Mission régionale d'autorité environnementale
CENTRE - VAL DE LOIRE

Avis délibéré

**Construction d'un parc photovoltaïque avec containers de
stockage d'énergie, au lieu-dit Les Gaschetières,
sur le territoire de la commune de Lailly-en-Val (45)**

N°MRAe CVL-2025-007741/A P

FIGURE 6 : TRACE POTENTIEL DE RACCORDEMENT ELECTRIQUE (SOURCE : DOSSIER, EI PAGE 242)

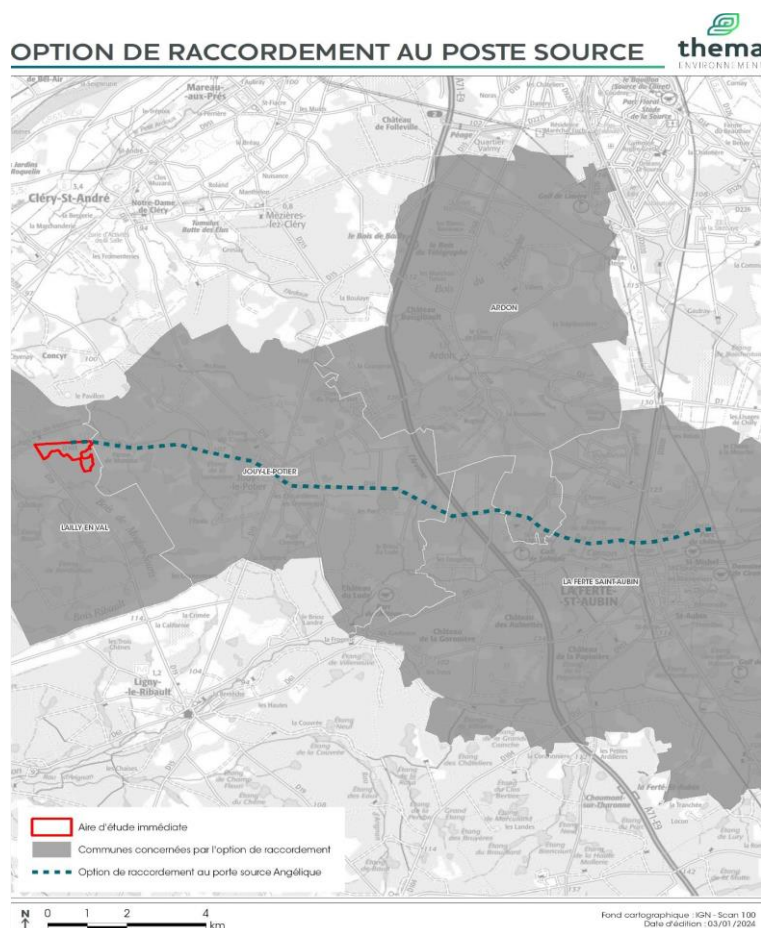
Les modalités de raccordement du parc au réseau de distribution sont exposées dans plusieurs parties de l'étude d'impact, mais en particulier aux pages 166 et 242 à 248. Le raccordement prévisionnel, se développant suivant un linéaire de 20 km, du parc au poste source de La Ferté Saint-Aubin (Angélique) est privilégié. Ce linéaire apparaît important alors qu'aucune autre possibilité de raccordement au poste n'est évoquée.

Figure 7 : zones humides et implantation (source : dossier, EI page 220)

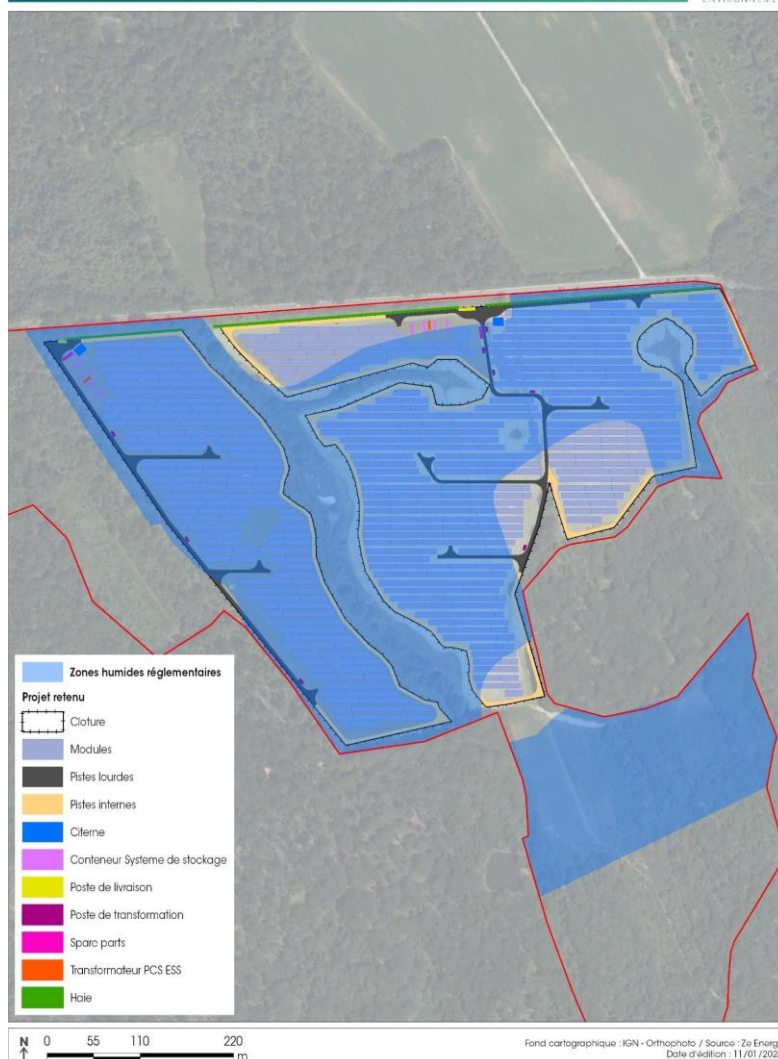
Le projet est situé en quasi-totalité dans la zone d'intérêt écologique faunistique et floristique des mares du nord-ouest de la Sologne (FR2400311745) et en totalité dans la zone spéciale de conservation (ZSC) du site Natura 2000 que constitue la Sologne. Par ailleurs, la zone d'implantation potentielle du projet (ZIP) s'étend sur environ 40 ha. Comme déjà noté, cette zone est en grande partie constituée de zones humides (cf Figure 7).

Dans son étude d'impact (page 219), le porteur de projet estime l'impact subi par les zones humides à une surface de près de 7 400 m². Le porteur de projet estime que les zones humides considérées possèdent un rôle de soutien à l'étiage de la coulière⁷ de fond de vallée situé à proximité du projet. Or, l'étude d'impact est dépourvue d'analyse sur la fonctionnalité et les impacts sur la zone humide. Le porteur de projet préconise donc la mise en place de mesures de compensation. Néanmoins, ces mesures ne sont pas définies et ne font pas l'objet d'une estimation de leur coût.

L'autorité environnementale recommande de compléter l'étude d'impact par une description précise des mesures compensatoires applicables à la zone humide. La restauration de la fonctionnalité des zones humides doit être intégrée à la définition de ces compensations.
